改善箇所説明図

排出ガス発散防止装置において、制御コンピュータの故障診断プログラムが不適切なため、故障時に正しく診断または警告表示できないものがある。
そのため、保安基準第31条の細目告示第41条 別添48の車載式故障診断装置（ディーゼル重量車J-OBD II）の技術基準を満足しない。

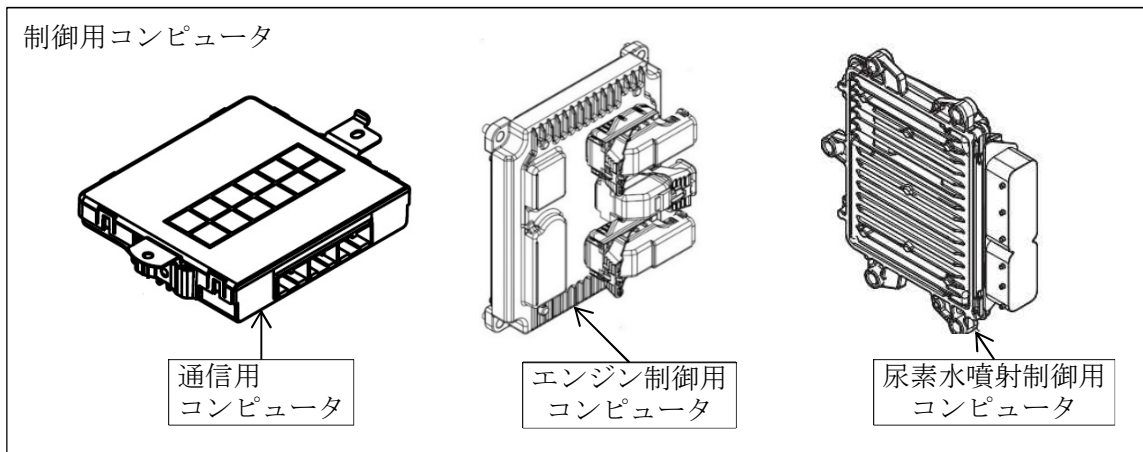
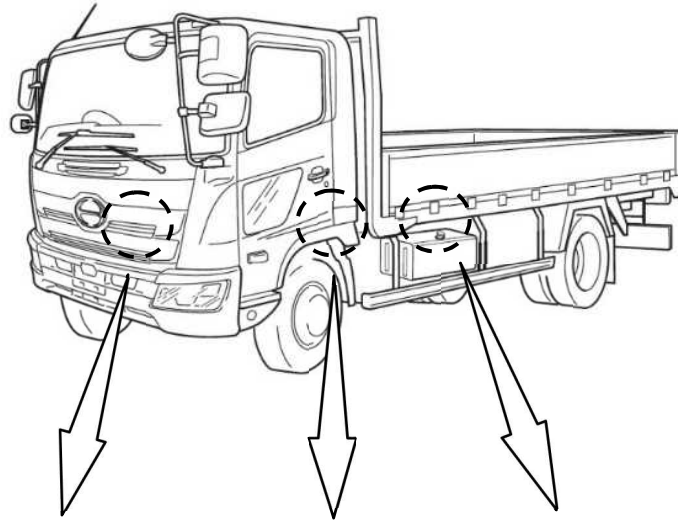
基準不適合発生箇所

注：□はプログラムを修正する部品を示す。

全車両、制御コンピュータの故障診断プログラムを対策仕様に修正する。

識別：改善実施済車には、所定の位置に黄色ペイントを塗布する。
